泊発電所3号炉審査資料	
資料番号	資料1
提出年月日	令和4年10月11日

泊発電所3号炉

防潮堤の設計方針について

(新たな構内入構ルートを選定に係る指摘事項回答他)

■ F. 堀株地域からの入構

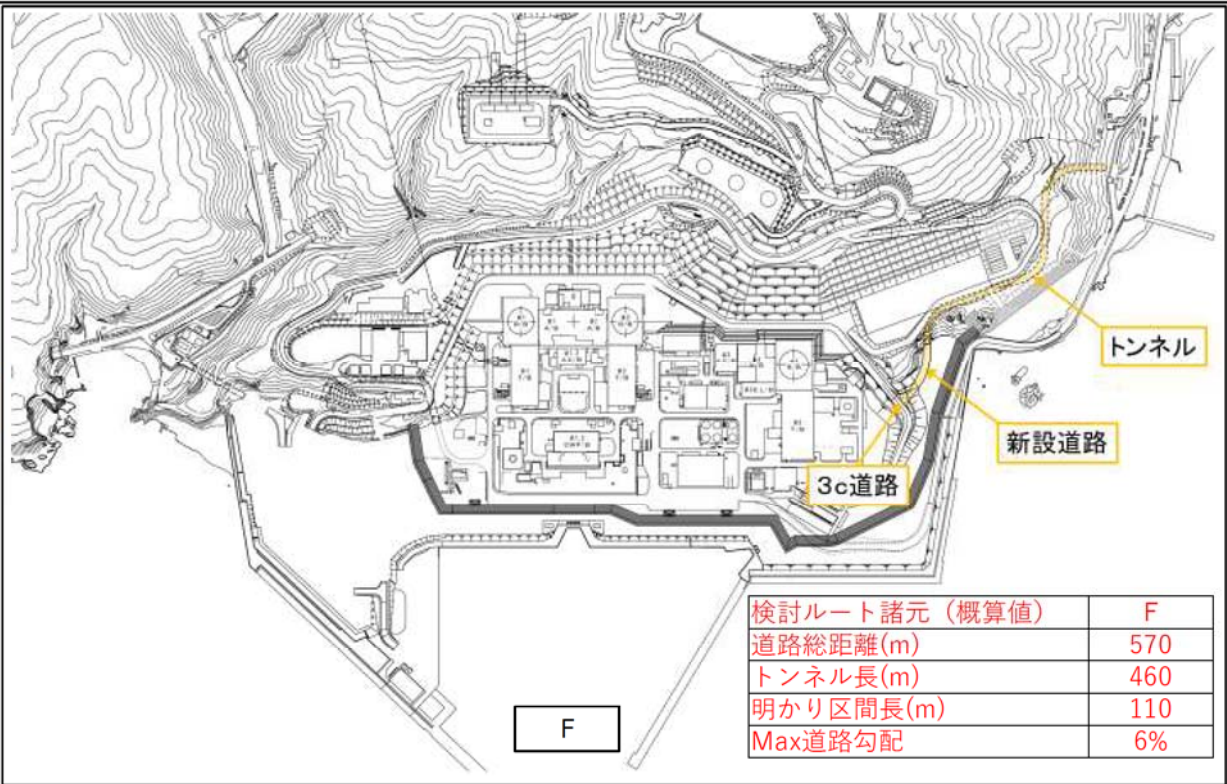
No	アクセスポイント	対応案 (検討ケース)
F	堀株地域からのトンネル入構	堀株守衛所より北側の敷地外地山に新たな入構ルートとしてトンネル坑口を設ける トンネル坑口から、敷地内の高台20m付近 (3c道路※付け根付近) にトンネル出口を設定し防潮堤内側の敷地 (T.P.10m) に入域する

採用・不採用評価		評価
I	ドライサイト要求への影響 (敷地に流入する可能性)	影響なし
II	核セキュリティ等の観点として新燃料・SF・LLW等構内輸送経路への影響	影響あり (新燃料・SF・LLWの専用港湾からの輸送ルートとして成立しない)

評価結果	不採用②
------	------

■ G. 宮丘地域からの入構

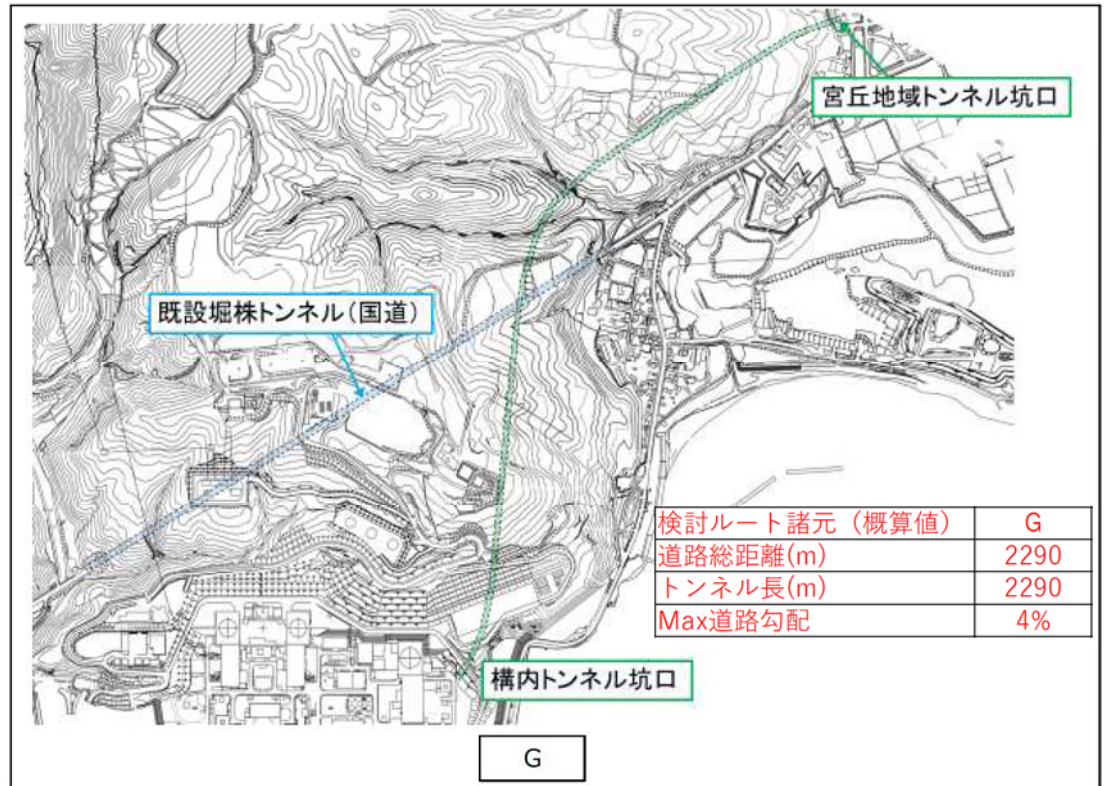
No	アクセスポイント	対応案 (検討ケース)
G	宮丘地域からのトンネル入構	宮丘社宅地区の敷地外地山に新たな入構ルートとしてトンネル坑口を設ける トンネル坑口から、敷地内10m盤にトンネル出口を設定し防潮堤内側敷地 (T.P.10m) に入域する

採用・不採用評価		評価
I	ドライサイト要求への影響 (敷地に流入する可能性)	影響なし
II	核セキュリティ等の観点として新燃料・SF・LLW等構内輸送経路への影響	影響あり (新燃料・SF・LLWの専用 港湾からの輸送ルートとして 成立しない)

評価結果	不採用②
------	------

■ アクセスルートトンネル計画図 (屋外アクセス)

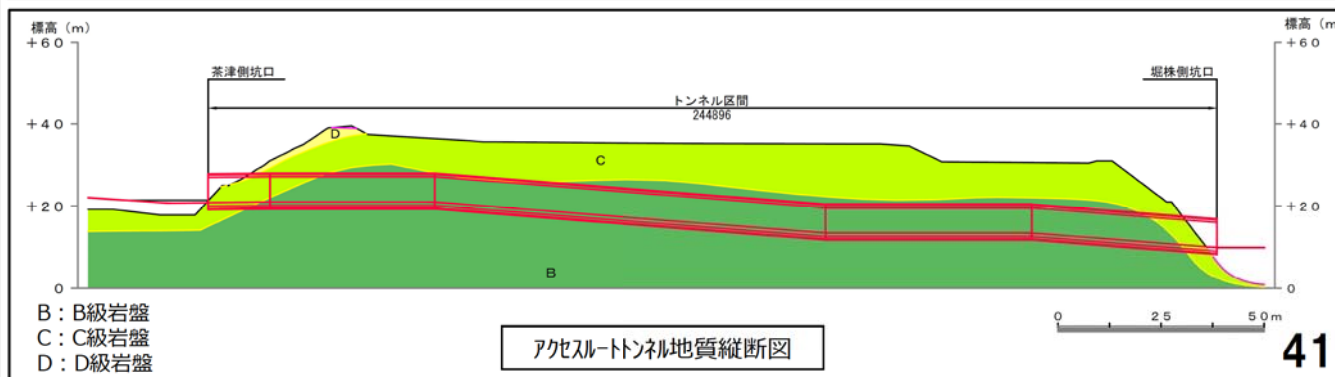
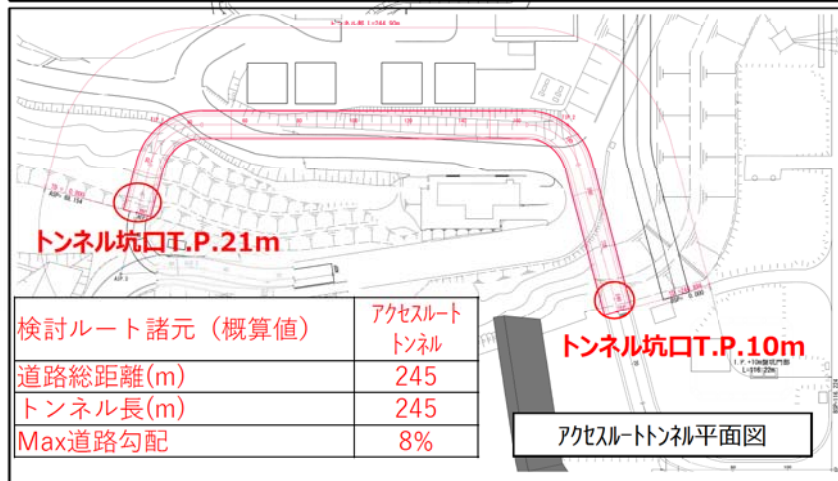
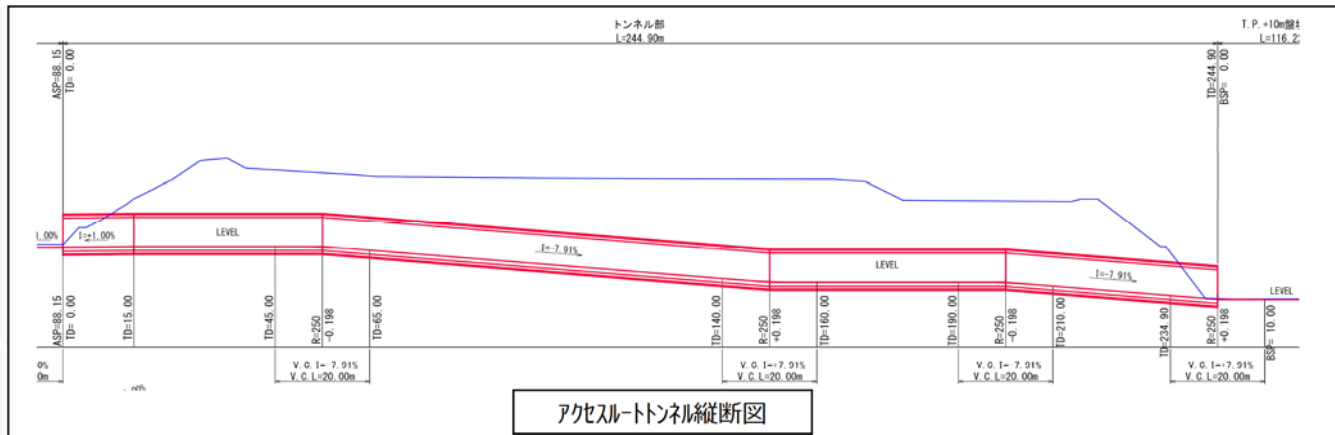
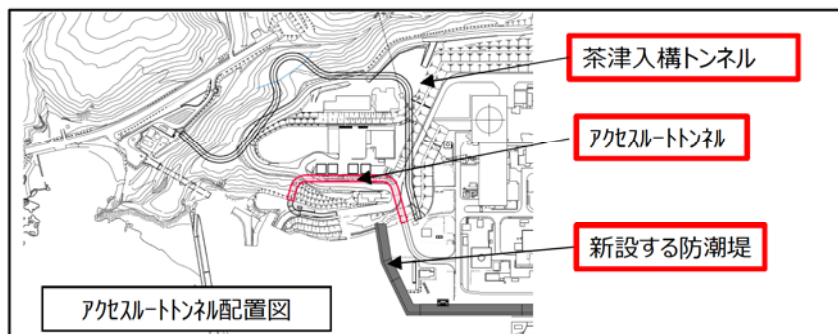
No	アクセスポイント	対応案 (検討ケース)
—	敷地内約T.P.21mから防潮堤内側10m盤への入域	発電所構内の高台に配置される可搬型設備について、新設するアクセスルートトンネルを走行し防潮堤内側10m盤への移動経路 (屋外アクセスルート) として活用する

【既存防潮堤（現状の形状）と新設する防潮堤（設計変更後）の形状比較】

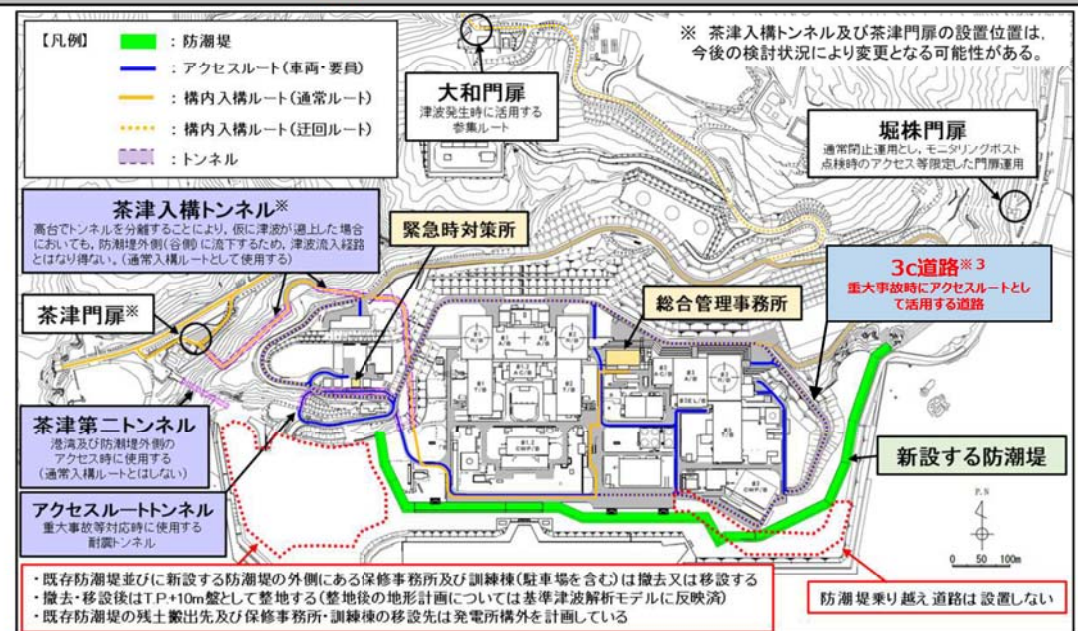
- 既存防潮堤と新設する防潮堤の平面線形形状について下図に平面図を示す。
- 次項にて「既存防潮堤※1」から「新設する防潮堤※2」へ設計変更したことによる各要素の比較、メリットデメリットの整理、デメリットとして抽出された事項についてはその解消策を示す。
